**ГОСТИНИЦА, РАСПОЛОЖЕННАЯ ПО АДРЕСУ: Г. МОСКВА, ВНУТРИГОРОДСКОЕ
МУНИЦИПАЛЬНОЕ ОБРАЗОВАНИЕ ПРЕОБРАЖЕНСКОЕ, УЛ. ПОТЕШНАЯ, ВЛ.5, СТР. 1, 2.**

РАБОЧАЯ ДОКУМЕНТАЦИЯ

11-ОМ/2023-КМ1

(Изменения внесены по замечаниям из Терра 360 от 07.04.2025, заданию АР от 24.04.2025 на скобы для выхода на кровлю
и заданию АР от 28.04.2025 на металлические стремянки на кровле.)

Схема расположения стоек для крепления навесного фасада над террасой 18 этажа

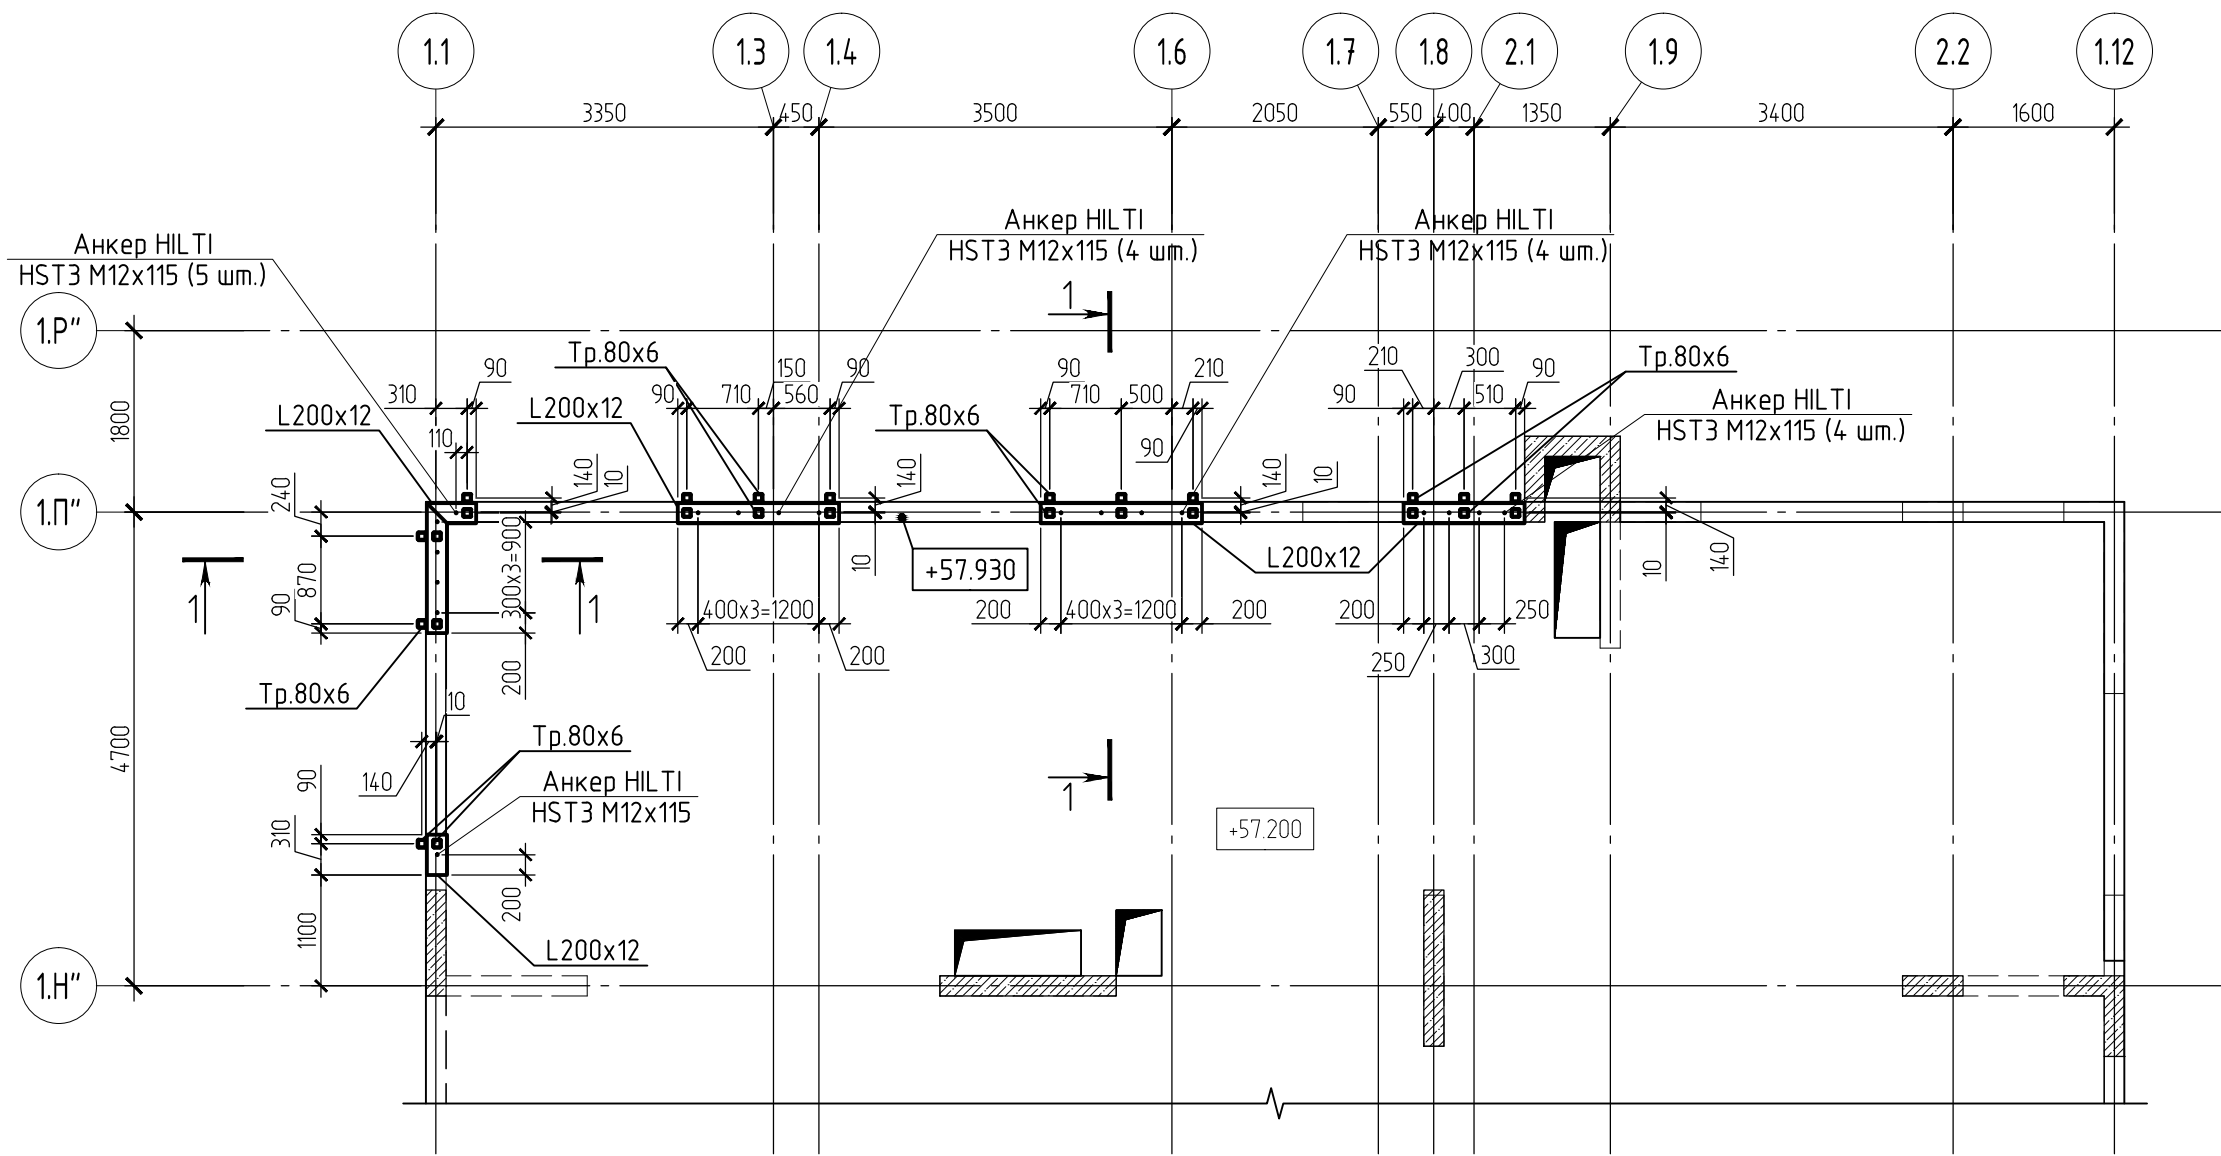
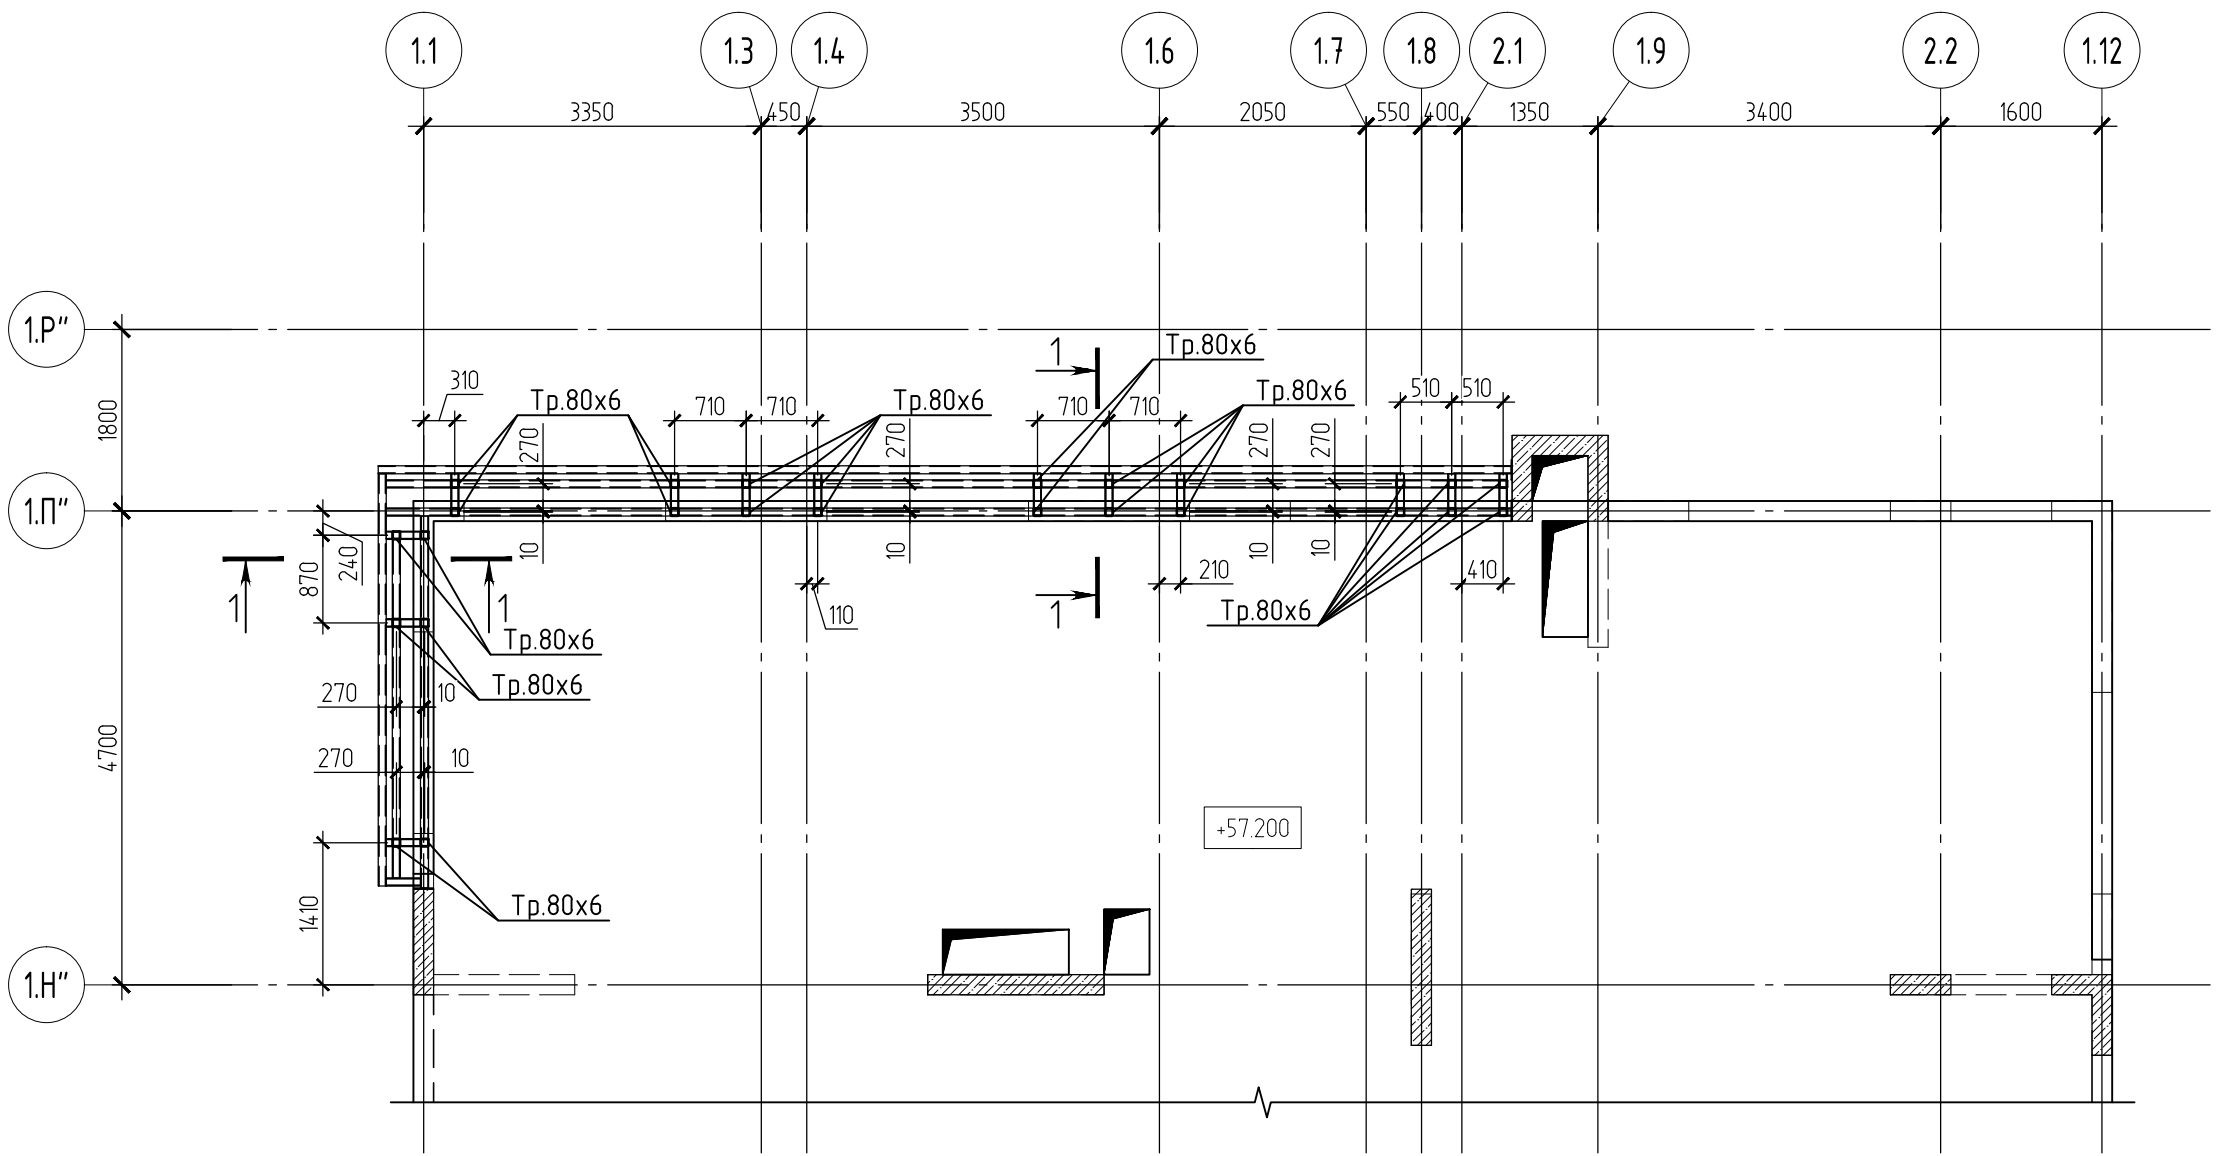
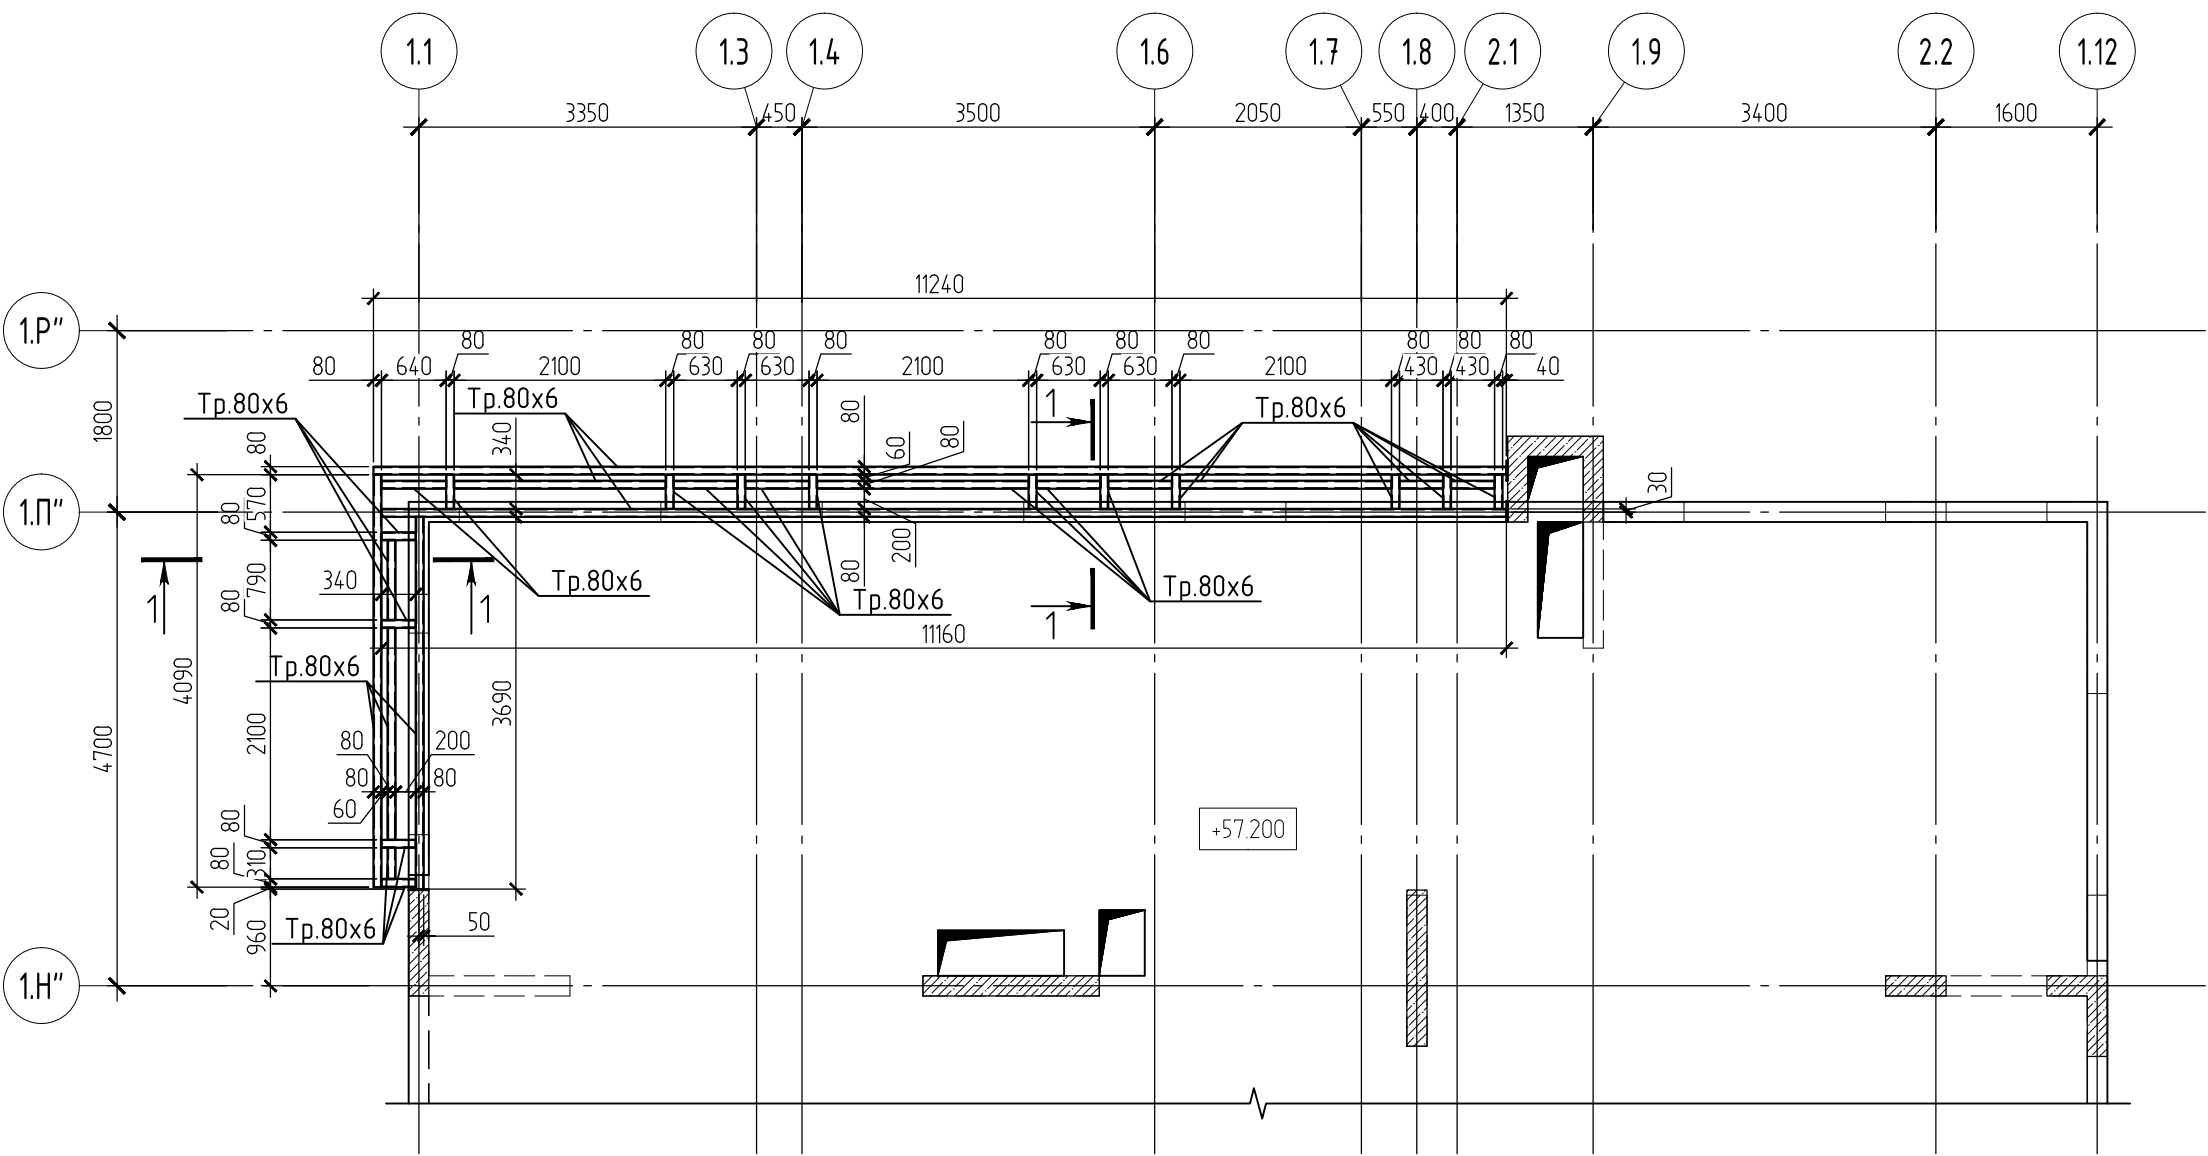
Изменение от 16.04.2025. Разработаны металлические конструкции для крепления навесного фасада над террасой 18 этажа на основании задания АР от 07.11.2024.
